SERVICE INFO – INA 0108

A segédberendezések meghajtásának a területén lévő zajok elhárítása

Gyártó:	Opel
Modellek:	Astra H, Signum, Vectra C, Zafira B
Motor:	Z18XER
Cikksz.:	535 0143 10

1. ábra: Váltás a merev szíjtárcsáról a generátor-szabardonfutóra

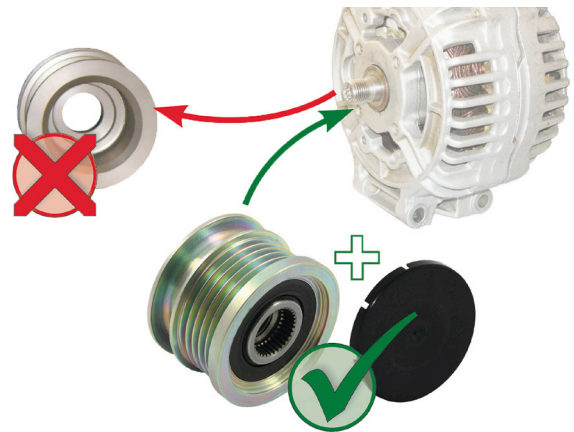
A bordás ékszív erős lengései miatt a fent nevezett járműveknél a merev generátor-ékszíjtárcsával szerelt járműveknél erős zajképződés fordulhat elő.

Műszaki megoldásként a Schaeffler Automotive Aftermarket ehhez a járműhöz egy generátor-szabardonfutót kínál. Ez csökkenti a segédhajtások dinamikus terheléseit és így megakadályozza a zajképződést.

Schaeffler Automotive Aftermarket ajánlja, hogy az érintett, merev generátor-szíjtárcsával szerelt járműveket alakítsa át 535 0143 10 cikkszámú generátor-szabardonfutóra.
Figyelem: Feltétlenül ügyeljen a mellékelt beszerelési utasításra!
